Document de réponse à l'avis MRAE de Corse

Sur le projet de centrale photovoltaïque au sol sur le territoire de la commune de Volpajola (2B – Haute Corse)

Ce document constitue le mémoire en réponse à l'avis formulé par la MRAE datant du 26 juin 2025.

Figure 2 Tracé du réseau EDF existant

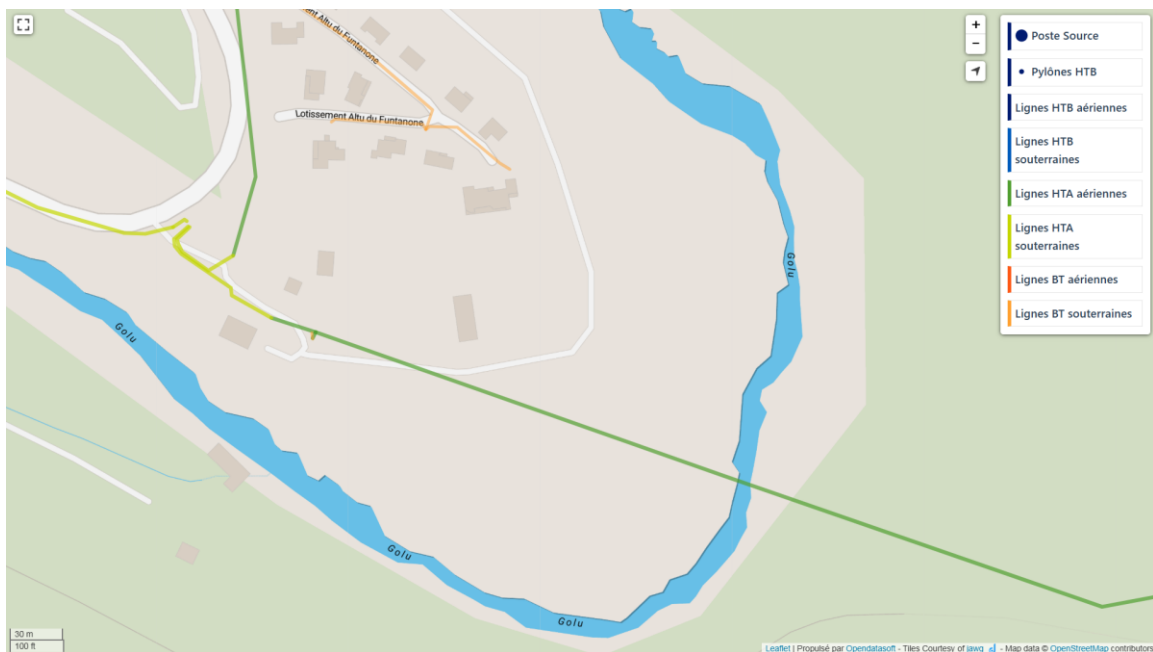
La MRAe recommande de détailler davantage les conditions de raccordement au réseau électrique de distribution et d'analyser les incidences environnementales

Dans le cadre de notre projet, la centrale photovoltaïque sera raccordée sur la ligne HTA EDF SEI surplombant le site. Cette connexion sera réalisée par une descente de câble aéro-souterraine située sur le poteau électrique de la ligne HTA le plus proche de la Centrale.

Le câble sera ensuite enterré et cheminera le long de la clôture jusqu'au poste de livraison électrique HTA de la Centrale.

Nous pouvons clairement apercevoir que le réseau HTA passe au dessus des parcelles concernées.

Figure 4 Matérialisation des OLD

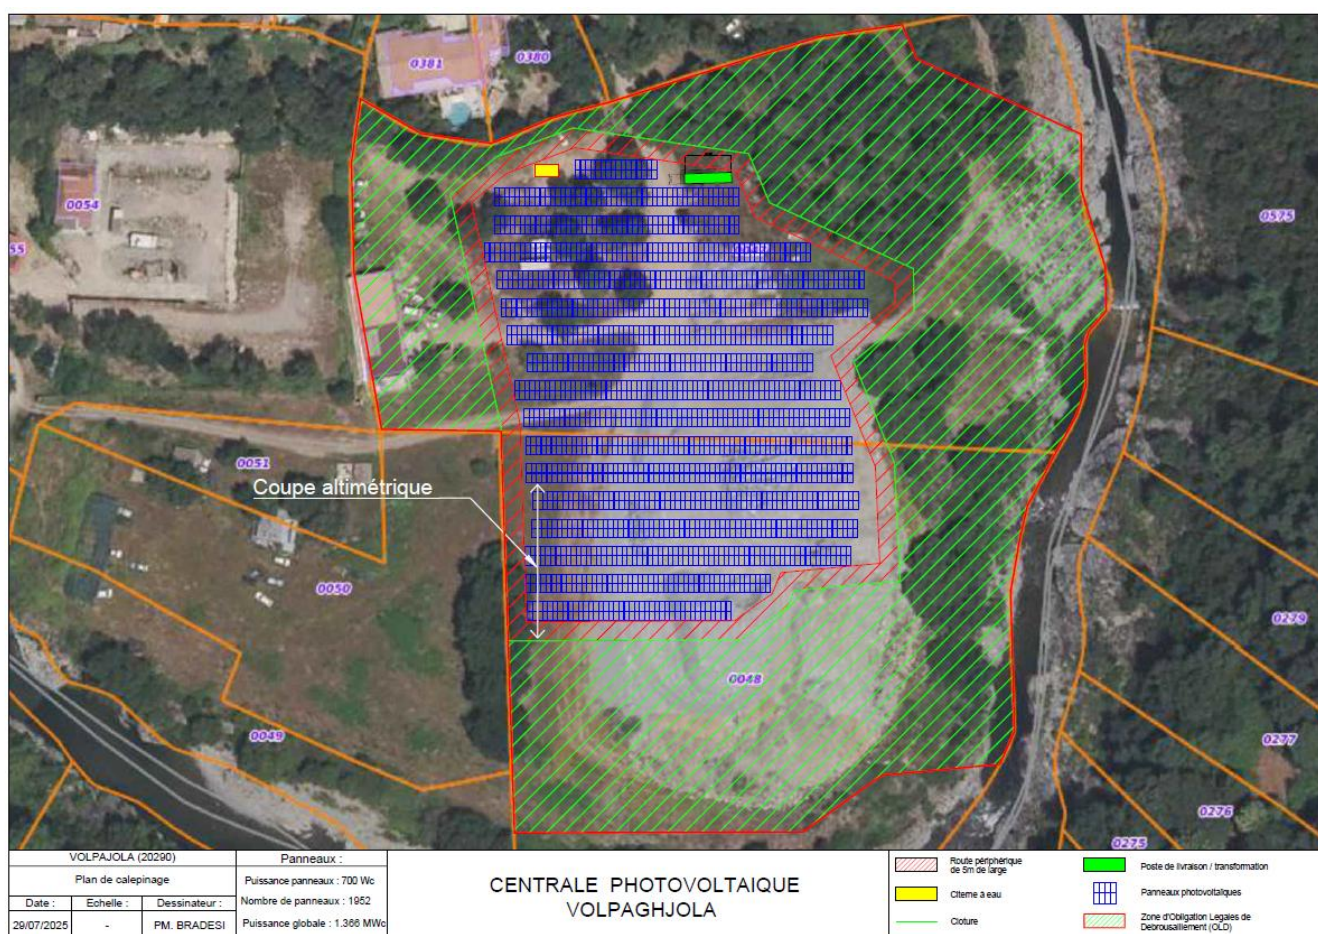
La MRAe recommande de compléter le dossier sur la prise en compte du risque incendie, notamment en détaillant les zones qui seront soumises à obligation légale de débroussaillage.

Afin de limiter la propagation d'un éventuel incendie interne ou externe au parc agrivoltaïque et de faciliter l'intervention des secours, le SDIS préconise la mise en place d'Obligations Légales de Débroussaillage (OLD). Il s'agit de l'entretien d'une bande de 50 m autour du parc agrivoltaïque, au sein de laquelle la végétation de 0 à 1 m du sol sera fauchée et évacuée mécaniquement, dès le début de la phase chantier.

Le rayon de 50 m autour de la clôture, au sein duquel les OLD devront être réalisées, est représenté sur l'illustration ci-dessous. Après leur mise en place en phase chantier, les OLD seront traitées 1 fois par an de manière mécanique, lors des périodes adaptées aux enjeux écologiques

Compte tenu de l'implantation de la centrale en bordure de cours d'eau et de la proximité d'habitations, il est prévu la réalisation d'un débroussaillage réglementaire, lequel sera étendu jusqu'à la rive du ruisseau ainsi qu'aux limites cadastrales des parcelles bâties attenantes

Figure 5 Carte extraite du PADDUC

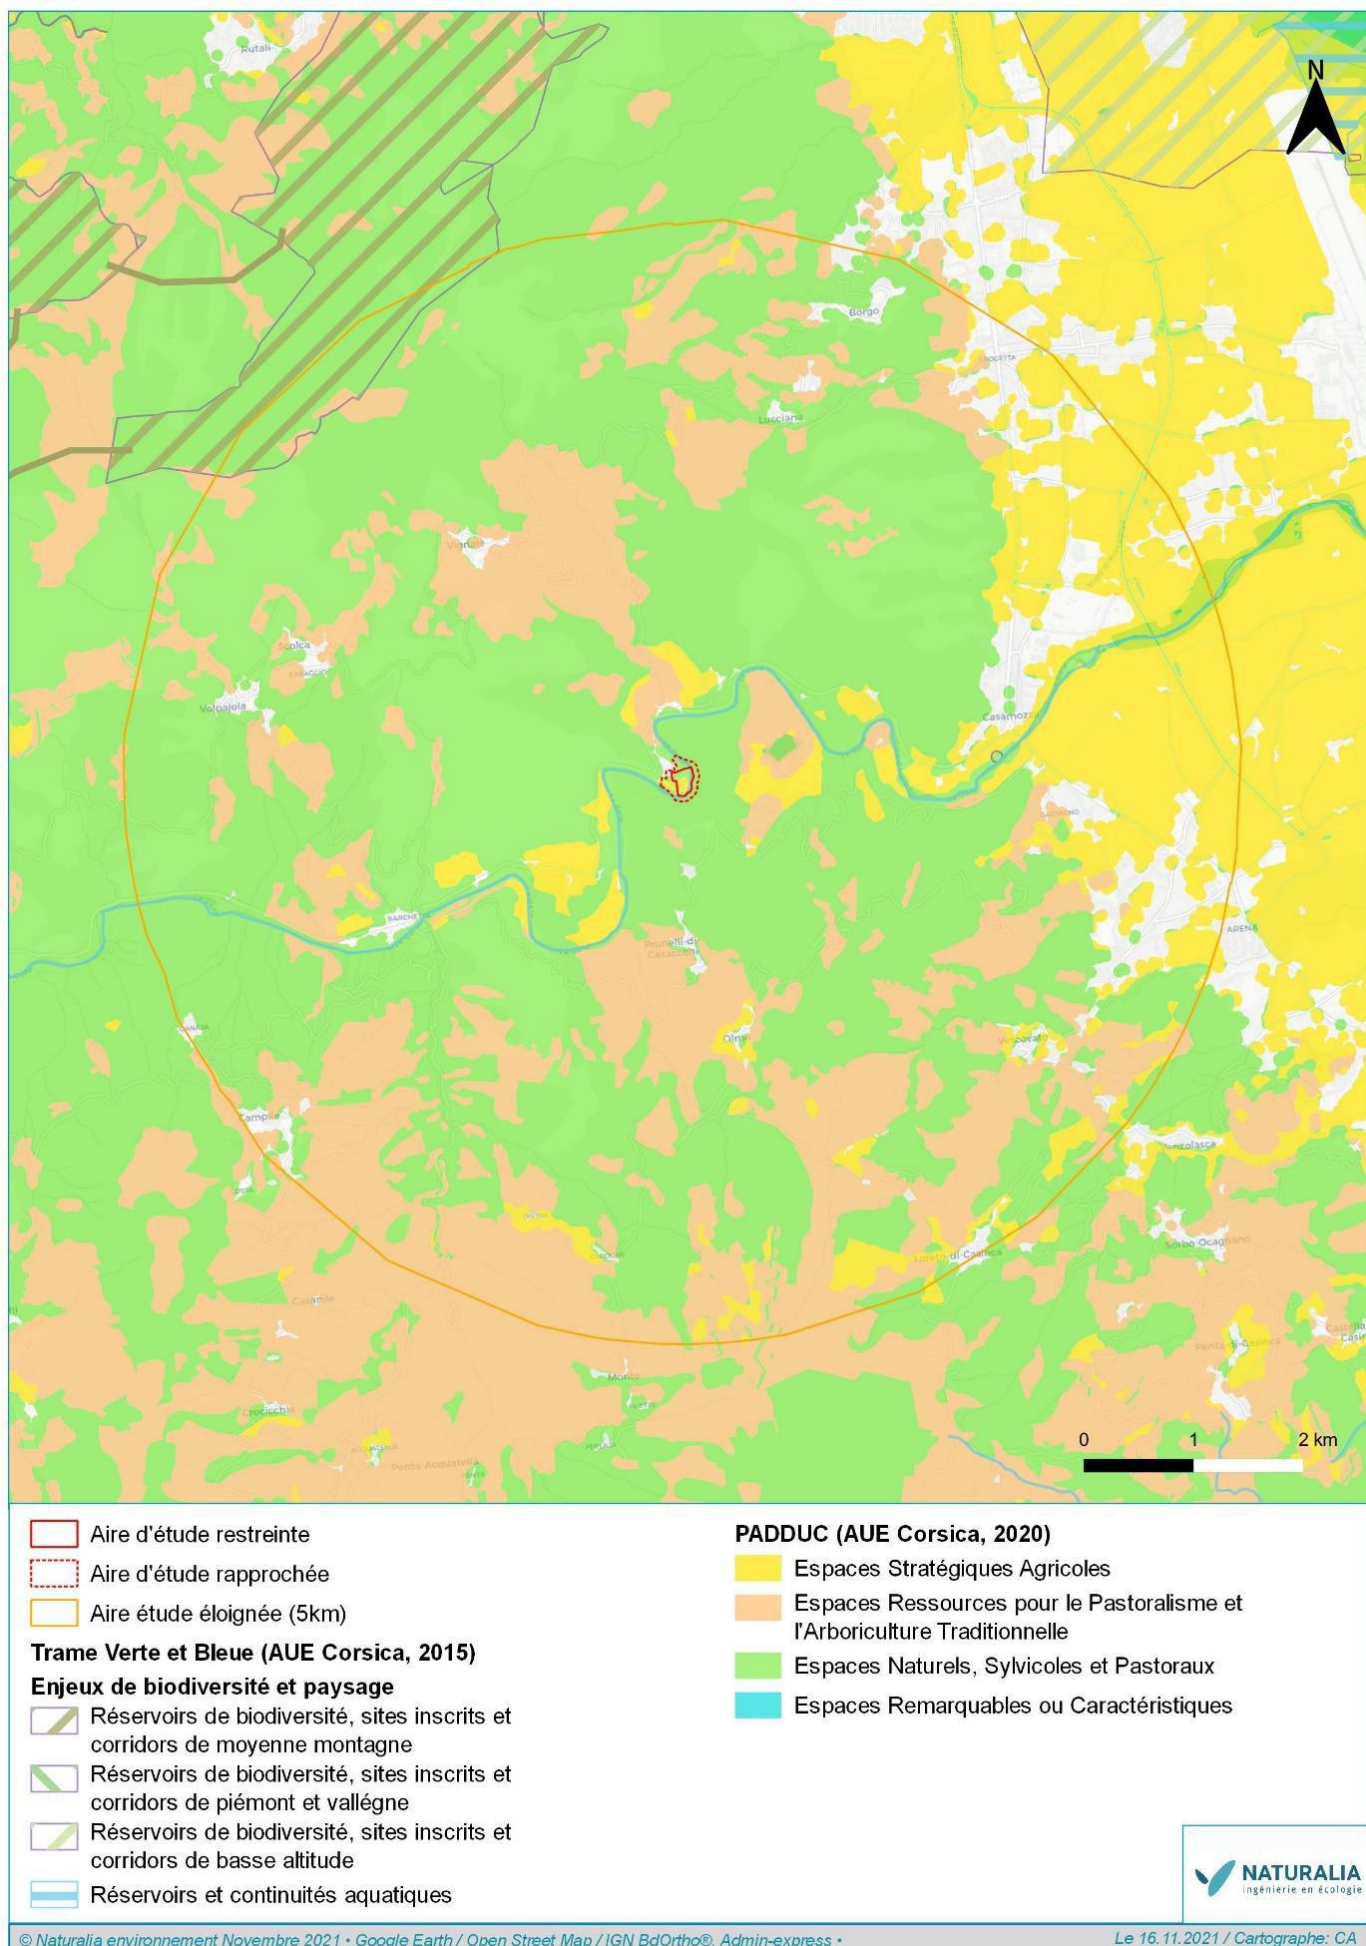
La MRAe recommande au pétitionnaire de compléter son dossier par une justification de la compatibilité du projet avec le RNU et avec le statut d'ESA du terrain.

Ci-dessous figure la reproduction de la figure 62 (page 115) de notre étude d'impact, telle que mentionnée dans l'avis de la MRAe.

La comparaison de ces documents met en évidence un décalage significatif : une partie des secteurs identifiés comme Espaces Stratégiques Agricoles (ESA) recouvre en réalité des terrains classés en sites pollués ou potentiellement pollués. Cette superposition illustre les limites de précision de la cartographie des ESA et appelle, selon nous, à une analyse plus nuancée au cas par cas.
